Doplňujúce informácie k pripomienkam uvedeným v stanoviskách doručených k Zámeru
„OBNOVA A DOSTAVBA ČASTI AREÁLU PALMA“

Projekt: Obnova a dostavba časti areálu Palma

Predmet: Vyhodnotenie hmotovo-priestorovej štruktúry pôvodného stavu a návrh riešeného územia

Vyhodnotenie regulatívov intenzity využitia (I.P., I.Z.P., K.Z.) na ploche záujmových pozemkov (časť funkčnej plochy, resp. Stavbný pozemok) – súčasný slavinavovaný stav.

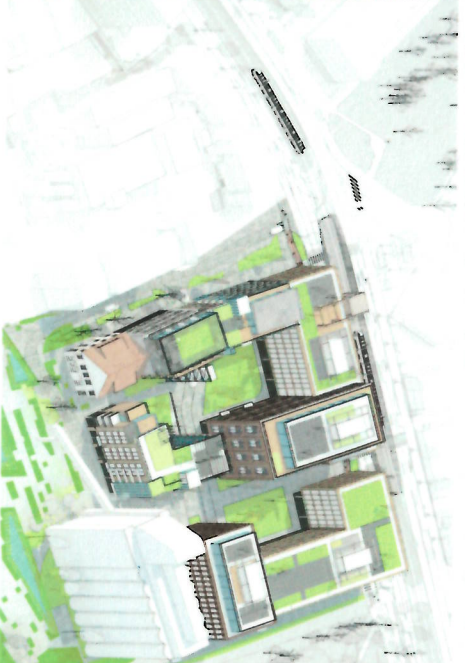
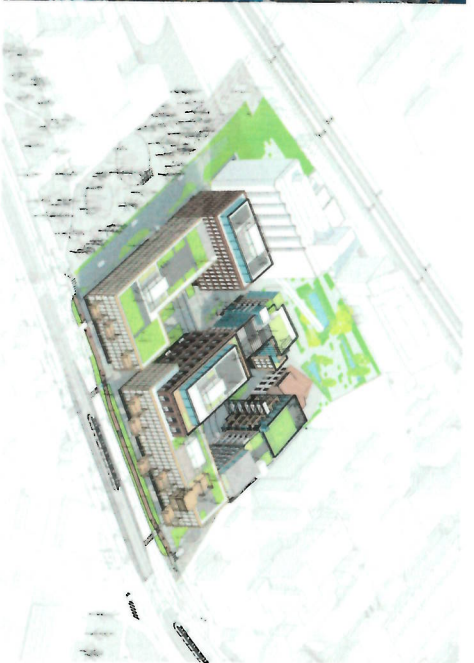
ide o skvalitnenie prevádzkovej kvality časti areálu ako aj areálu ako celku, a to pri zachovaní pôvodného funkčného využitia. Z hľadiska miery zástavby namietame tvrdenie, že v areáli sa v súčasnosti nachádza len zástavba s 2 nadzemnými podlažiami pozdĺž Račianskej ulice. To dokumentuje aj priložená snímka (zdroj Google) resp. situácia pôvodného stavu areálu:  Z podkladov je zrejmé, že pozdĺž Račianskej ulice sa nachádza zástavba s 5 nadzemnými podlažiami a vnútri areálu sa nachádza zástavba s podlažnosťou od 3 nadzemných podlaží do 11 nadzemných podlaží, pričom možno konštatovať, že územie areálu vrátane riešeného územia bolo využívané intenzívne – avšak v porovnaní s predloženým investičným zámerom bez zástúpenia zelených plôch. Z uvedeného jasne vyplýva, že viacpodlažná zástavba pozdĺž Račianskej ulice bola a je v areáli už historicky etablovaná (od cca 60-tych rokov 20. storočia), a námietku o neprimeranosti novej zástavby, ktorá má prevažne 5.NP, v prípade dvoch objektov s ustúpeným 8. NP za neopodstatnenú. V kontexte horeuvedeného teda z pohľadu urbanizmu nemožno súhlasiť s objektivitou tvrdenia, že zástavba prináša do územia neprimeraný kontrast, naopak, navrhovateľ ako aj spracovateľa konceptu (A1 Architects, Gehl Architects) majú zato, že zvolené hmotovo-priestorové riešenie spĺňa potrebné parametre a územie vhodne obnovuje, dopĺňa a tým aj stabilizuje. V tesnej blízkosti riešenej časti areálu sa nachádza administratívna budova s 10.NP (Račianska 72) a v neďalekej polohe sa nachádza ďalšia administratívna budova s podlažnosťou 8.NP (Račianska 66), prípadne budova Internátu pri SOŠ Chemicknej s 5.NP (Račianska 80)

Navrhovanou zastavbou sa vo funkcijnej ploche mierny zvýši IPP (z 1,09 na 1,40), zníži sa IZP (z 0,39 na 0,37) a zlepši sa koeficient zelene (z 0,11 na 0,17 pre celú plochu, v rámci riešeného územia z 0,07 na 0,25), čo považujeme za prínosov vzhľadom na celkový deficit zelených plôch v území záujmového priemyselného areálu.

Panoráma predmetnej časti Račianskej ulice s vyznačeným riešeným územím s porovnaním pôvodného stavu a navrhovaného riešenia

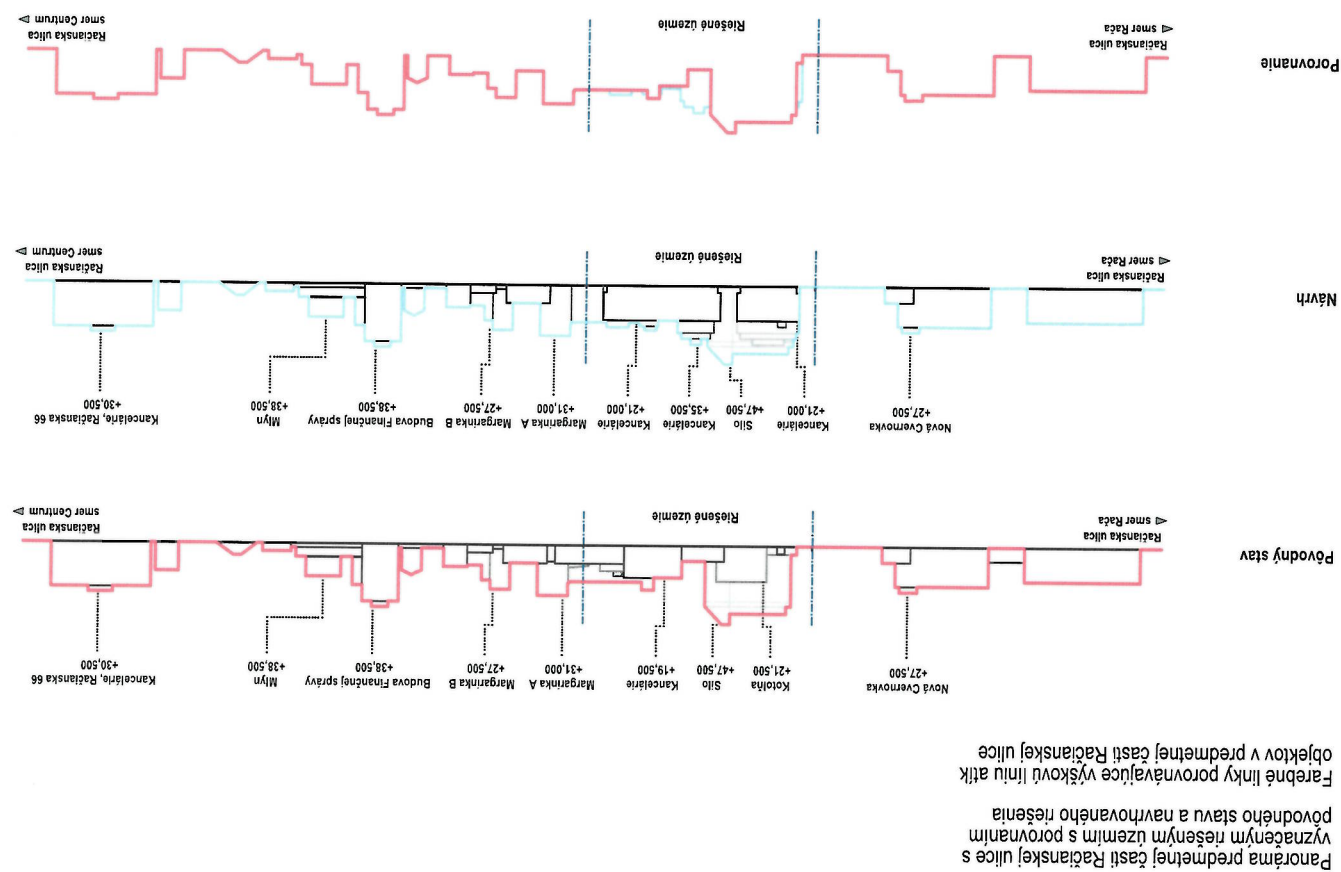
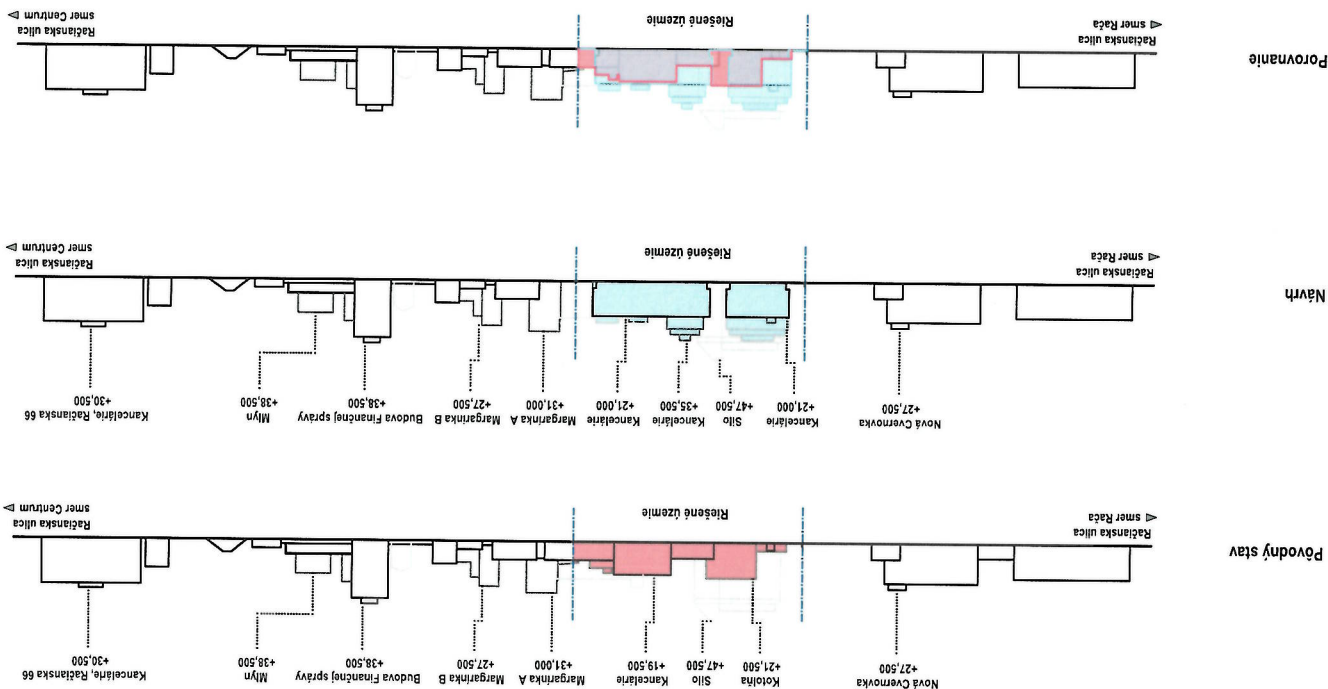
Konštatujeme, že predložený zámer neobsahuje všetky potrebné údaje ku komplexnému posúdeniu hmotovo-priestorového riešenia vo vzťahu k ÚPN. Toto bude možné v prípade podania žiadosti o záväzné stanovisko hlavného mesta SR Bratislavy k investičnej činnosti, pričom predmetné stanovisko vydáva hlavné mesto SR Bratislava, ako dotknutý orgán územného plánovania, podľa § 140a ods. 2 zákona č. 50/1976 Zb. o územnom plánovaní a stavebnom poriadku (stavebný zákon) v znení neskorších predpisov.	Beríme na vedomie. Pred podaním žiadosti o záväzné stanovisko investor požiadala magistrát o špecifickú rozsahu podkladov potrebných ku komplexnému posúdeniu hmotovo-priestorového riešenia vo vzťahu k ÚPN.
2				Z hľadiska dopravného inžinierstva:	-

Projekt: Obnova a dostavba časti areálu Palma **Predmet: Výškové posúdenie riešenej časti areálu a jej okolia** **Dátum: 10.2.2021**
